Declaración Jurada

Yo, Patrick Furrer, cedula de identidad nacional de Chile 25.026.304-k, en mi función de Gerente de Proyecto del Peritaje del Proyecto Ituango relacionada a la Resolución 820,

En este contexto y como respuesta a lo solicitado por la ANLA en la Resolución 820, ANLA contrató a Pöyry, a través de EPM, para la revisión del diseño de las obras de reparación y de su factibilidad técnica, además de las características e impacto constructivo, que ha planteado esta compleja contingencia. Esto para garantizar que las soluciones tomadas para superar la contingencia y operar esta central sean suficientemente seguras y confiables asegurando la estabilidad de la presa y del sistema de obras subterráneas. Además, estas medidas deberían asegurar que no existe una afectación negativa del medio ambiente y de la comunidad en la zona de presa y aguas abajo de ésta garantizando que se cumplirá con la normativa de ANLA al respecto y de esta forma conseguir el levantamiento de la objeción planteada por este organismo.

En este informe se presenta una evaluación de la situación del proyecto y la estabilidad de las estructuras en su condición actual de contingencia. Además, se entrega

Figura 4-3: Volumen de roca perturbada en zona sur y su conexión con el sector Romerito.

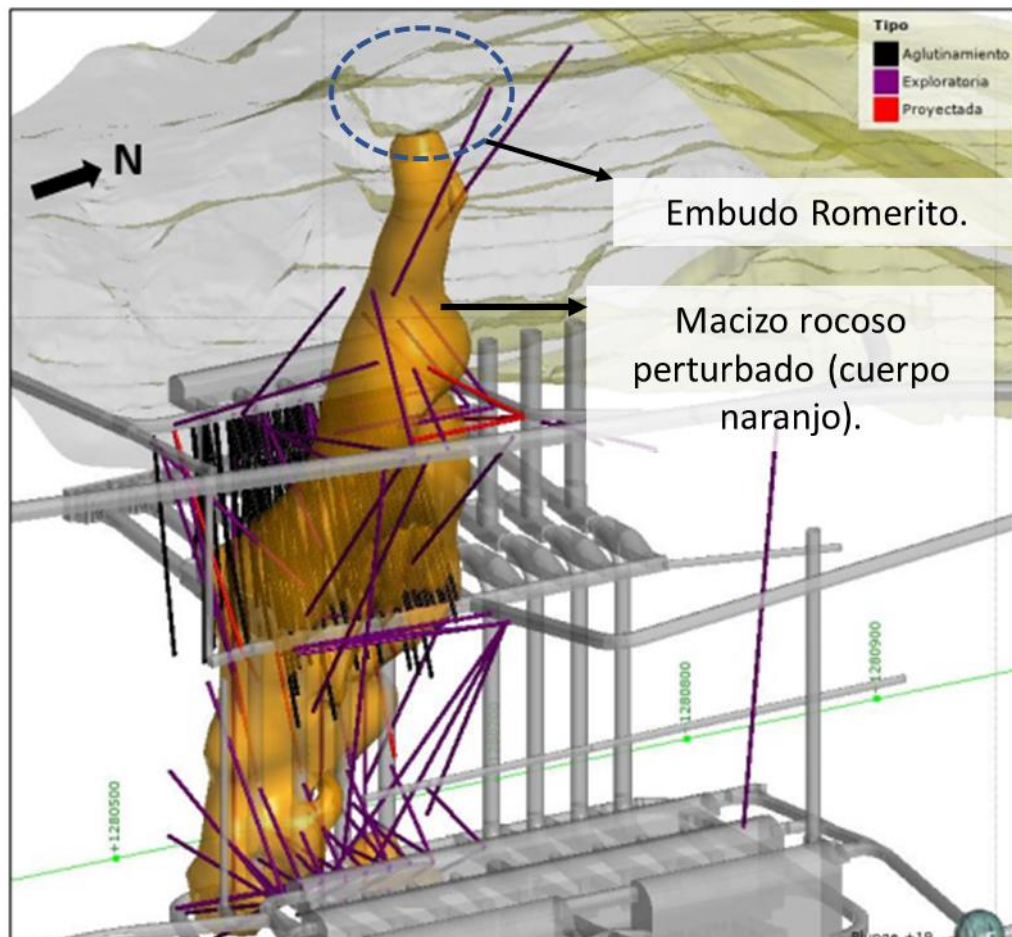
Pöyry considera que las medidas de estabilización y monitoreo diseñadas son conceptualmente adecuadas. Como parte de la estabilización de esta ladera es fundamental realizar los tratamientos de inyección requeridos en el macizo rocoso perturbado de la parte alta del embudo Romerito. A su vez, las exploraciones para detallar la geometría precisa del macizo perturbado en esta zona continúan en ejecución. Es importante que EPM vaya actualizando los modelos de estabilidad y el diseño/planificación de los trabajos a medida que las exploraciones vayan aportando nuevos antecedentes.

Figura 4-17: Esquema para el cierre definitivo del Túnel de Desvío Derecho

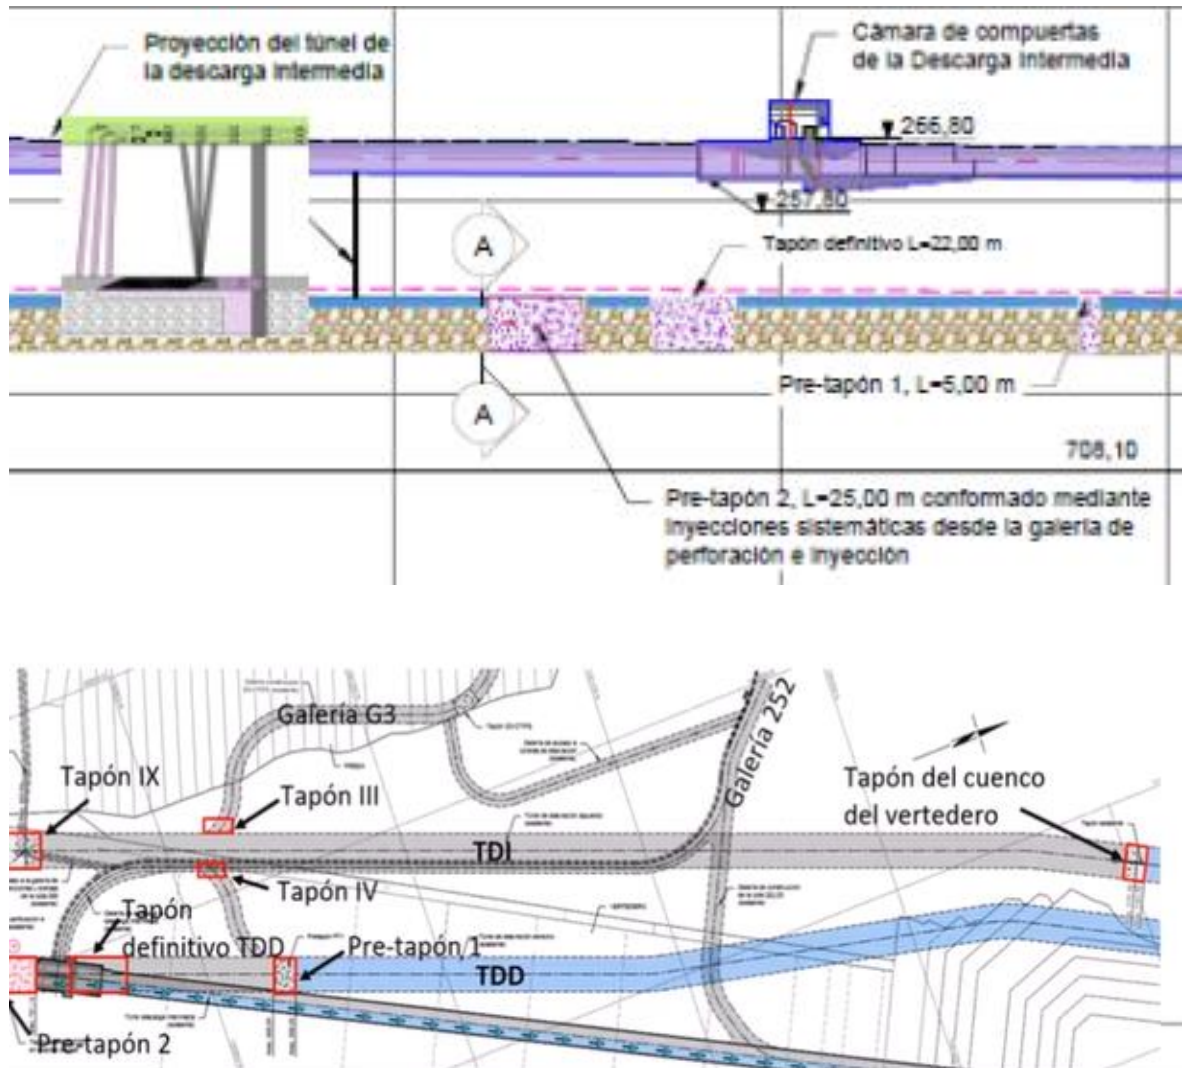
Conceptualmente, la solución planteada para el cierre definitivo del TDD es correcta.

Figura 10-1: Mapa de inundación (profundidad) después de una rotura de presa (Integral). Centros poblados importantes ubicados en la zona de influencia extendida, la cual llega desde Nechí hasta Magangué aproximadamente, están indicados en la siguiente figura

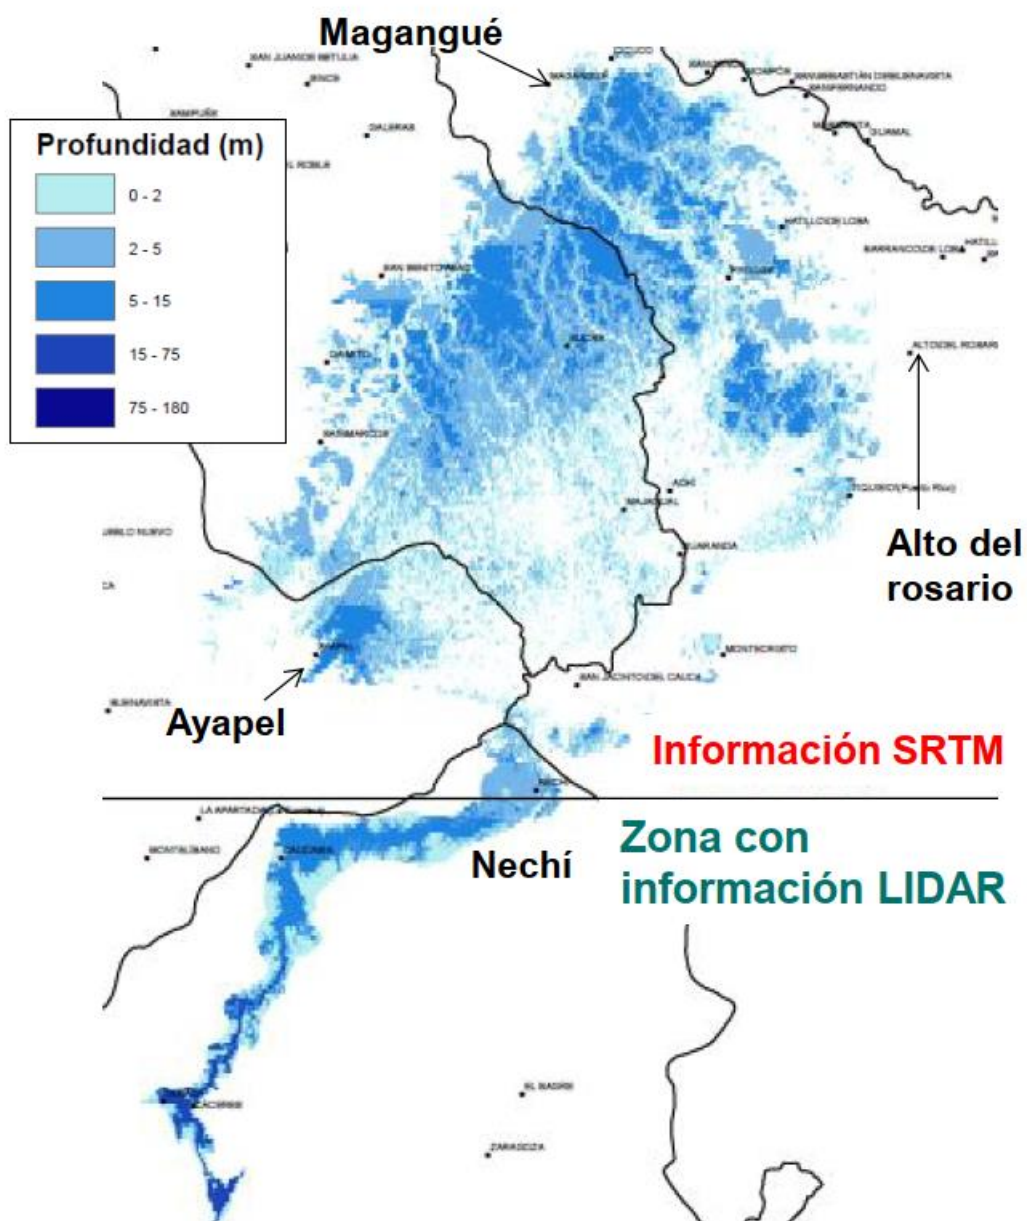
- Debido a la gran cantidad de centros poblados potencialmente afectados (ver Figura 10-2) y la magnitud del riesgo relacionado, no se debe esperar la finalización de la actualización del estudio de rompimiento de la presa e inundaciones, sino proceder sin retrasos con la **inclusión provisional de centros poblados ubicados en la Llanura del Caribe al sur de la confluencia con el río Magdalena en el plan de acción de emergencia** (EAP, por sus siglas en inglés). Además, el mismo plan se debe revisar regularmente durante la rehabilitación/finalización del proyecto considerando las adecuaciones según el avance real en el proyecto. Una vez disponible los resultados de la actualización del estudio de rompimiento de la presa se ratificaría los límites del alcance del EAP, según criterios del USBR.

Figura 13-47: Bypass directo sobre las compuertas de la GAD

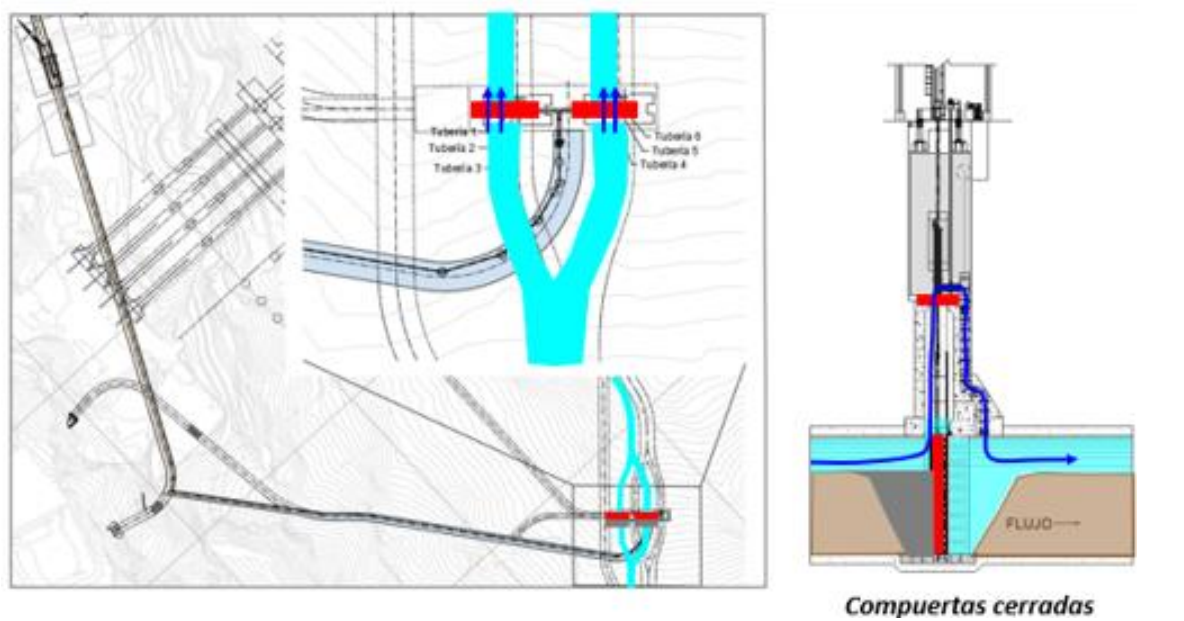
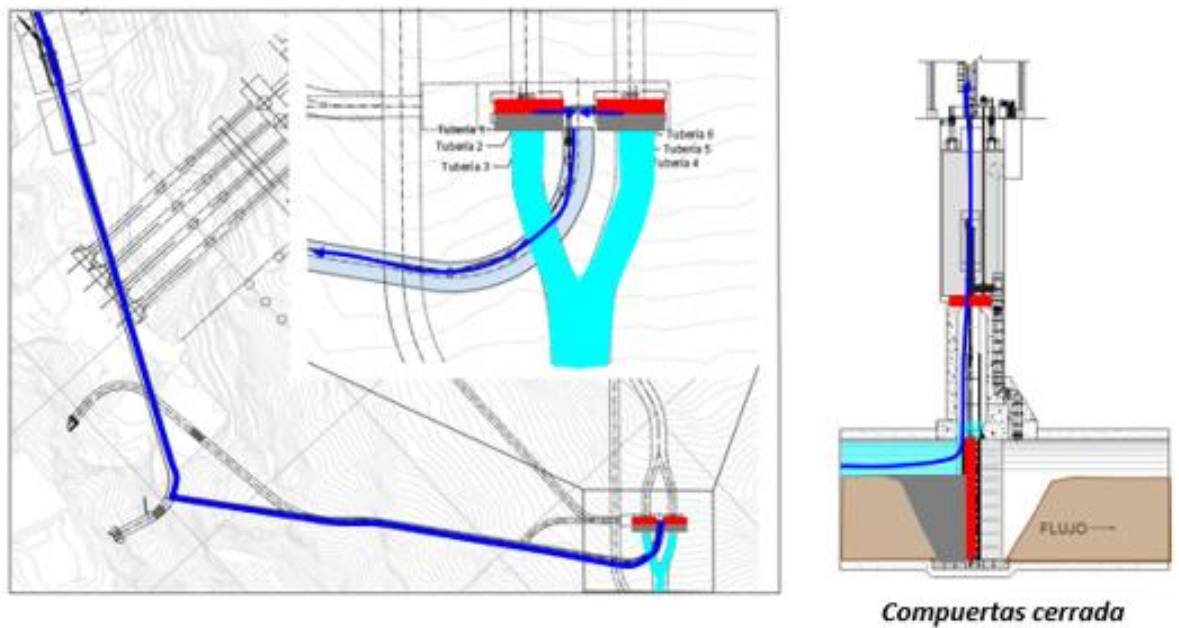
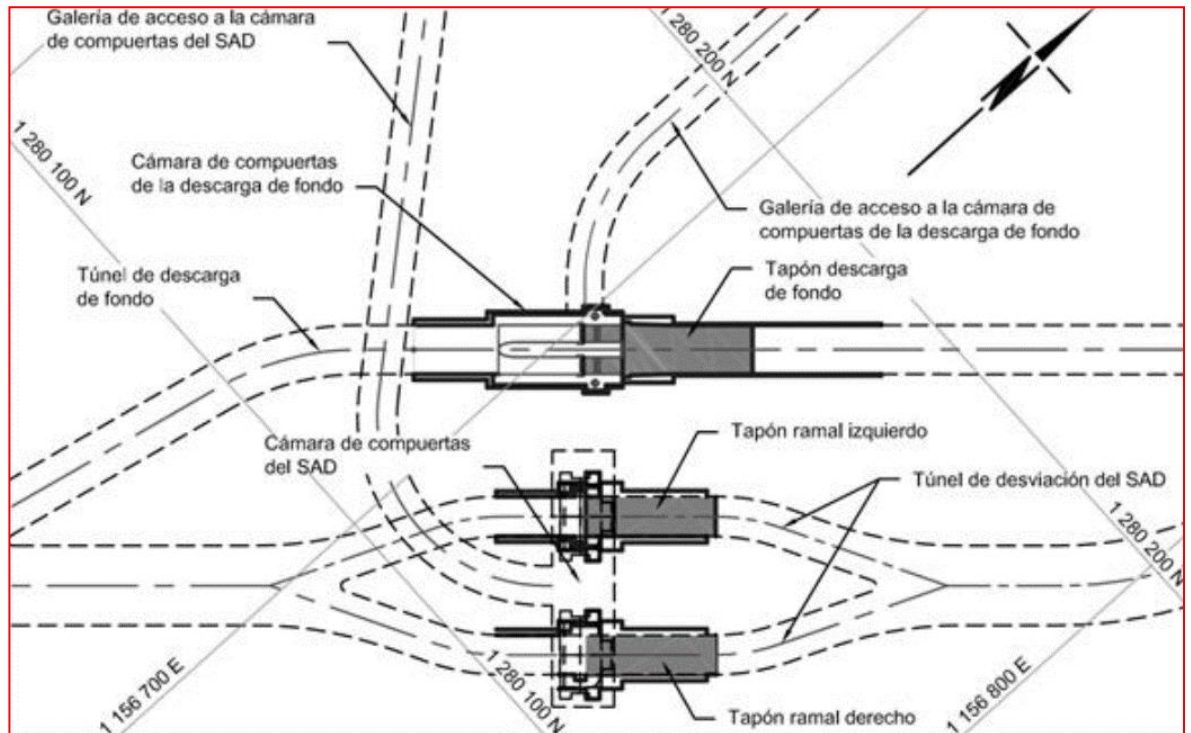
Pöyry considera que la metodología de taponamiento de la GAD parece ser la adecuada y si se ejecuta de manera correcta, debiera llevar a una condición segura para el taponamiento definitivo (Figura 13-48 y Figura 13-49).
